高浜発電所 使用済燃料輸送容器保管建屋の対象物としてウラン・プルトニウム混合酸化物新燃料を装てんした輸送容器と新燃料を取り出した後の輸送容器を追加

目的

使用済燃料輸送容器保管建屋及び運用概念図

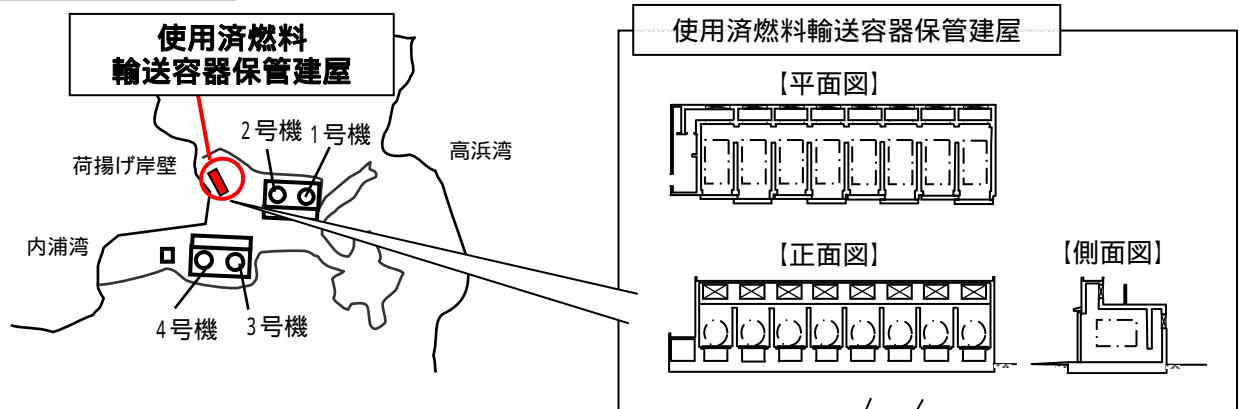
ウラン・プルトニウム混合酸化物新燃料輸送容器を発電所搬入後または開梱後に、必要に応じて一時的に使用済燃料輸送容器保管建屋へ保管するため、使用済燃料輸送容器保管建屋の保管対象物として、ウラン・プルトニウム混合酸化物新燃料を装てんした輸送容器と新燃料を取り出した後の輸送容器を追加する。
